Clinique Saint-Pierre - Site de Louvranges

ASPECTS ENVIRONNEMENTAUX ET PRISE EN COMPTE DES RECOMMANDATIONS DE L'EIE

réponses à l'évaluation des incidences sur l'environnement

Sécurisation des traversées piétonnes et cyclistes

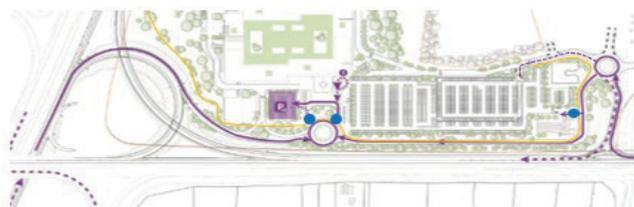
Marquer le passage possible des piétons et cyclistes au croisement de la piste cyclo-piétonne avec les voies d'entrée et de sortie du dépose-minute (et de parking dialyse/radiologie/urgence) et du parking principal avec un passage pour piétons marqué au sol ainsi qu'une variation du revêtement.

- marquage nécessaire du passage possible des piétons et cyclistes
- circulations véhicules motorisés vers dépose-minute et parking urgences/radiologie/dialyse
- cheminement cyclo-piéton

Un marquage visuel et tactile a été prévu à toutes les traversées de piétons et des cyclistes.

Aménagement des itinéraires cyclables vers le site

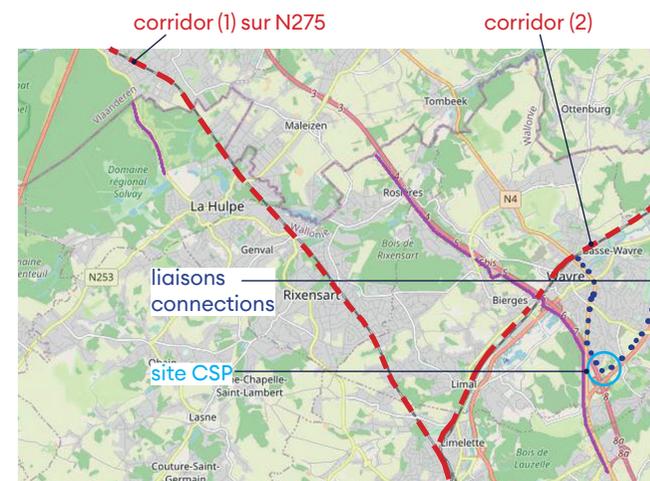
Aménager des itinéraires sécurisés pour les vélos sur les axes d'accès principaux, en particulier la N4 (chaussée de Namur), la N243 (Chaussée de Huy).

La recommandation couvre un large périmètre qui va au-delà des limites du projet. Le projet des corridors vélos mis en place par le SPW Mobilité et Infrastructure concernent les connexions avec les pôles suivants :

- (1) - La Hulpe / Rixensart / Lasne et Ottignies-LLN vers Hoeilaart / Watermael-Boitsfort (N275)
- (2) - Ottignies-LLN / Mont-St-Guibert/ Wavre / Chaumont-Gistoux (E411 – N4)

Conformément aux fiches de conception de la sécuothèque applicable en RW, la largeur recommandée des chemins cyclo-pédestre bidirectionnel standard est de 3.00m. Dans la configuration particulière du site et du tracé selon le profil du terrain, la largeur adoptée ici varie entre 3.20m et 4.00m max.
